Mission régionale d'autorité environnementale

**Avis de la mission régionale  
d'autorité environnementale  
Hauts-de-France  
sur le projet de création d'un Centre de Recherche  
et Développement de tracteurs agricoles  
à Crépy-en-Valois (60)**

n°MRAe 2018-3194

Localisation de la ZNIEFF sur le site (source dossier page 20, étude d'impact, volet 3)

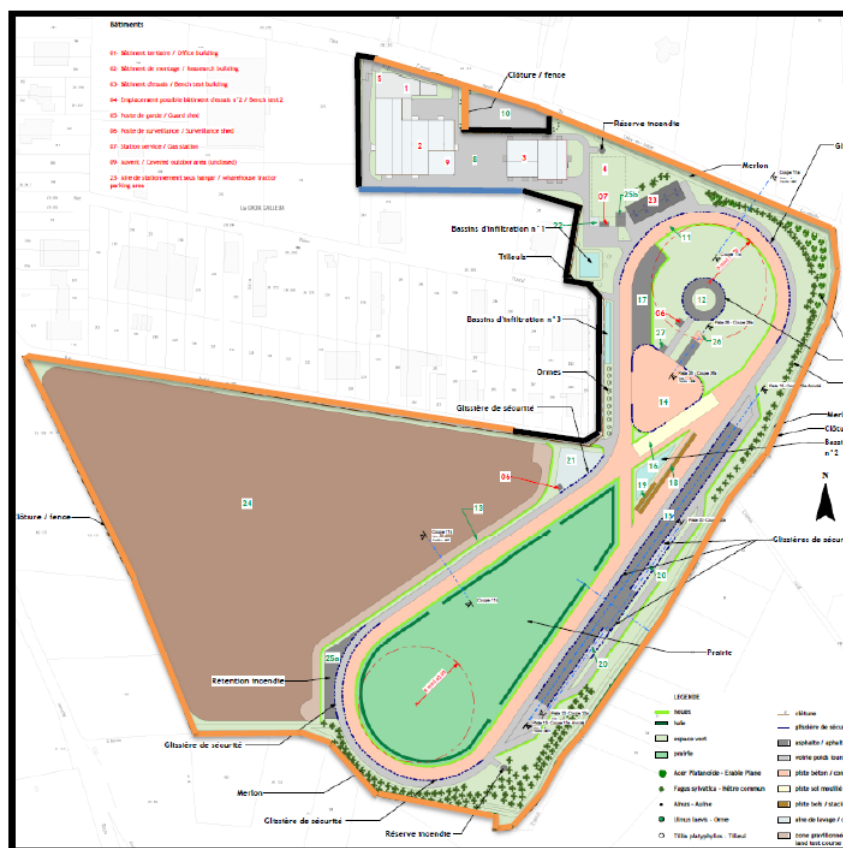
Comme indiqué au II.3, le projet retenu a permis de réduire les surfaces imperméabilisées de 1,1 hectare, celles -ci restant égales à 5,6 hectares. Des schémas d'implantation des bâtiments et aménagements figurent dans le dossier, sans superposition avec l'emprise de la ZNIEFF. Il est difficile en conséquence de voir si une partie de l'emprise de la ZNIEFF de type 1 risque d'être imperméabilisée.

*L'autorité environnementale recommande de présenter des illustrations superposant l'emprise des bâtiments et aménagements du projet et celle de la ZNIEFF, et, le cas échéant, d'éviter d'imperméabiliser l'emprise de la ZNIEFF de type 1.*
